## **Rapport de l'Inspection des installations classées**

Visite d'inspection du 09/10/2023

#### **LES RECYCLEURS BRETONS (LRB) : Site de Kerbriant à PLOUIGNEAU**

**Photo 2 : tas de déchets résiduels suite à l'incendie. Mélange constitué au cours des opérations d'extinctions de broyats de plastiques durs (en partie droite) et de plastiques souples issus des stocks voisins (en partie gauche)**

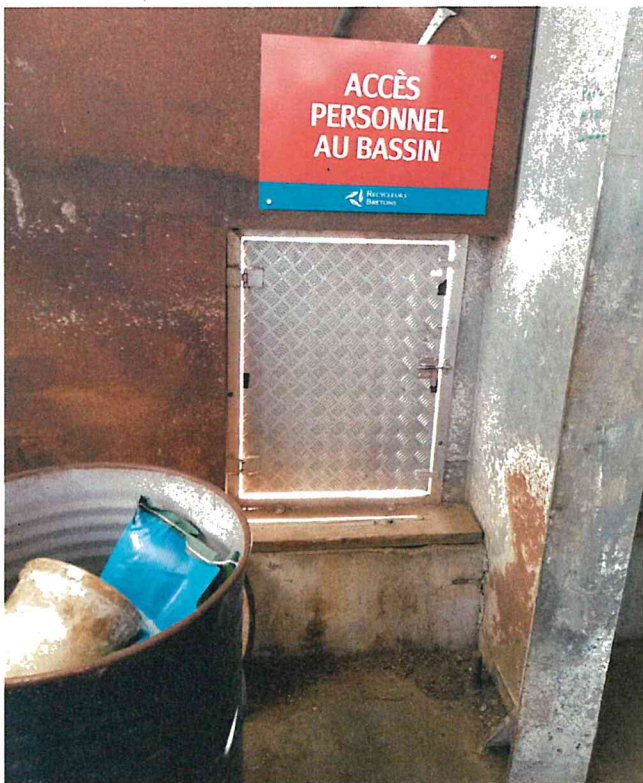
<b>Référence réglementaire :</b> Arrêté Préfectoral du 04/08/2021, article 7.2.1
<b>Thème(s) :</b> Risques accidentels, Maintien des distances d'éloignement (risque incendie)
<b>Prescription contrôlée :</b> (...) Des distances d'éloignement suffisantes et justifiables sont maintenues entre les différentes aires d'entreposage afin le risque de propagation d'un incendie.
<b>Constats :</b> L'incendie du 6 octobre est survenu au cours d'une opération de broyage de plastiques durs (voir photos 1, 9 et 10 en annexe) effectuée à l'extrémité de l'aire d'entreposage des plastiques. Dès le départ de feu, parallèlement à l'utilisation des moyens d'extinction du site, l'exploitant a entrepris de déplacer les balles de plastiques souples entreposées à proximité immédiate du stock en cours de combustion. Il a engagé cette action afin d'éviter que le feu ne se propage au stock de balles entreposées, considérant de fait que ces dernières étaient proches de l'incendie et risquaient de s'enflammer (voir photo 8 en annexe). Ce faisant, l'exploitant a réussi à éviter la propagation de l'incendie. Ce constat tend toutefois à démontrer que la distance d'éloignement entre le lieu de l'opération de broyage et le stock de balles voisin était insuffisante.
